5.1, 2, e 5.1, 2, e  
**Aan:** 5.1, 2, e  
**Cc:** 5.1, 2, e 5.1, 2, e 5.1, 2, e 5.1, 2, e 5.1, 2, e  
**Onderwerp:** Fwd: Aanvraag tijdelijke terras uitbreiding Parck, Overtoom 428  
**Datum:** dinsdag 16 november 2021 21:44:41

**Onderwerp:** FW: Aanvraag tijdelijke terras uitbreiding Parck, Overtoom 428

STARING STRAAT

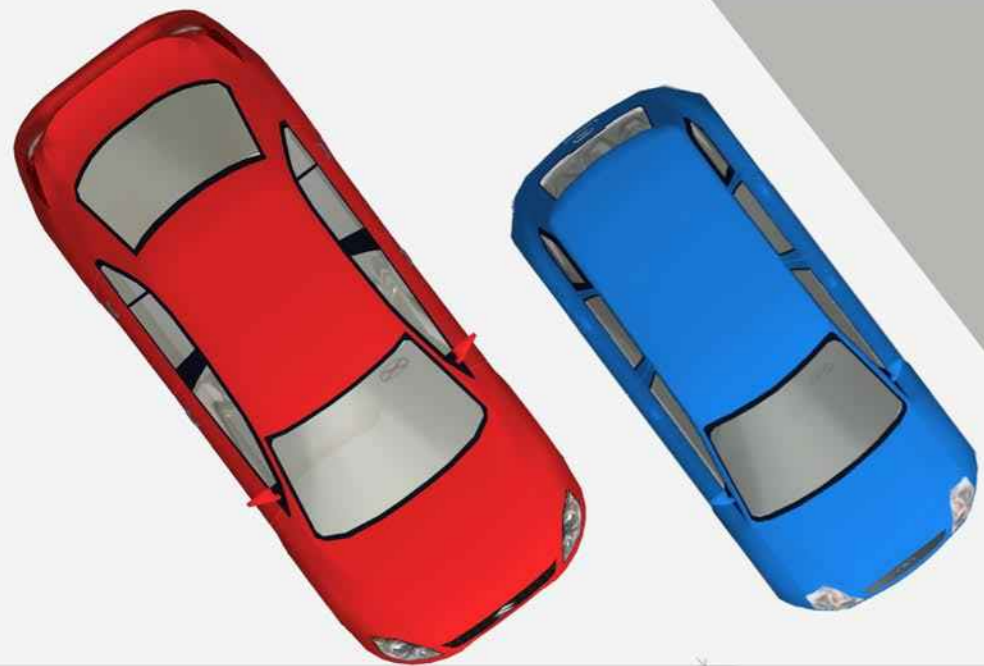
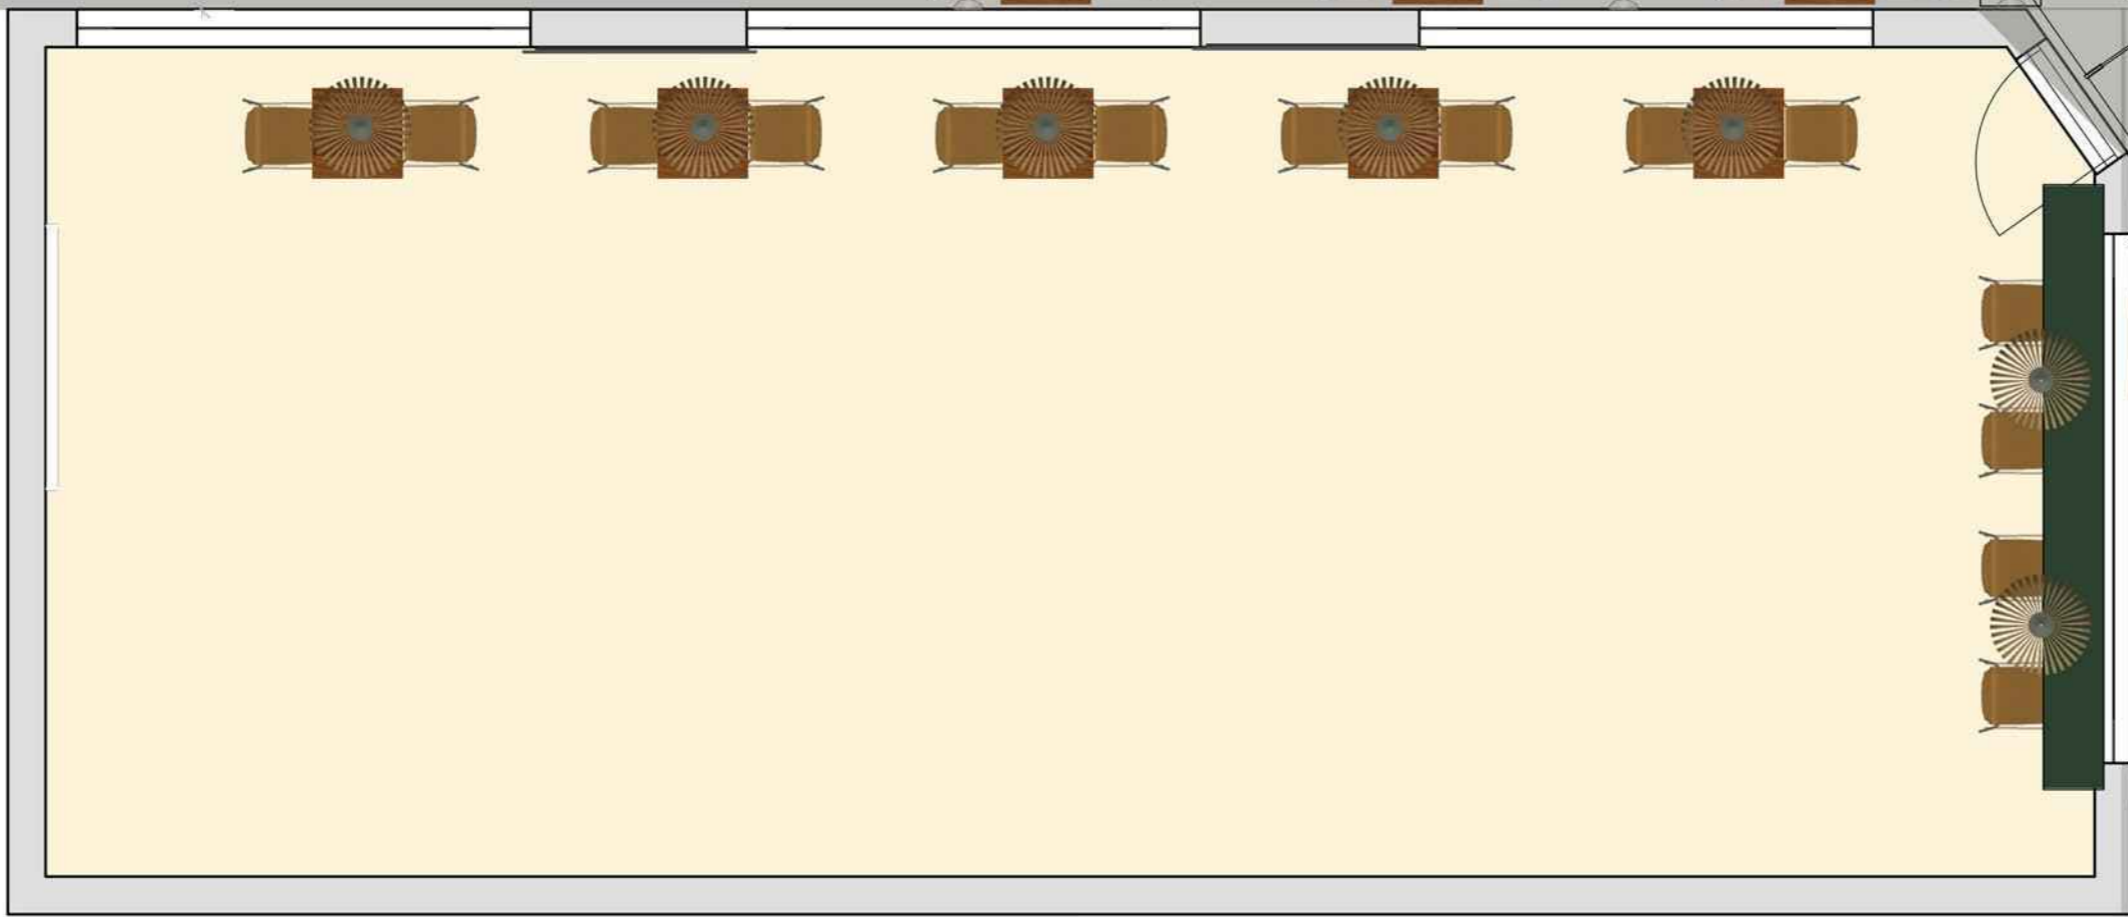
Misschien vertekent het beeld iets. Maar gevraagd is de lijn van de oude kiosk aan te houden

Zeker op de 2<sup>D</sup> presentatie (vanuit vogelperspectief) lijkt daar aan niet te worden voldaan

Misschien kan dit nog worden aangepast? (kleine tafeltje verwijderen)

Verder is de voorgeschreven doorloopruimte 3.6m, maar daar kan misschien nog in de commissie over worden gesproken (daar geen drukke doorloop is daar)

Graag ontvangt men een tekening waarop precies alle afmetingen staan aangegeven  
De minimale doorloopruimte tussen uw huidige terras en de terras uitbreiding in de  
Staringstraat dient 3 m te zijn. Dit kan betekenen dat de kleine tafeltjes hier mogelijk  
niet passen

Verder wordt verzocht de lijn met de gevel van de oude kiosk aan te houden, dit in  
verband met genoeg zicht in het kader van de verkeersveiligheid (lijn is daar waar de  
rijweg overgaat in de stoep)

Het is inderdaad een beetje vertekenend. Het zal zoals ik ter plekke kan beoordelen zo'n 50 cm schelen dat de tekening in elkaar geschoven moet worden. Moet ik er wel bij vermelden dat de bloemen kiosk ook nog een vent vergunning / toestemming had om voor de kiosk waar te plaatsen. (dit ging zeker in de zomer tot aan/over de stoep. Ook zat er een luifel en soms tent voor.) Dus in op alle fronten van zichtbaarheid en veiligheid een enorme verbetering.

Ik zal zo spoedig mogelijk de aanpassingen op de tekening door mailen.

Bijgevoegd twee tekeningen. Op beide is de lijn van de oude kiosk aan de Overtoom zijde aangehouden.

Op de 2D tekening staan alle afmetingen aangegeven. Zoals u zult zien is er in deze opstelling sprake van min. 3m afstand voor de doorloop.
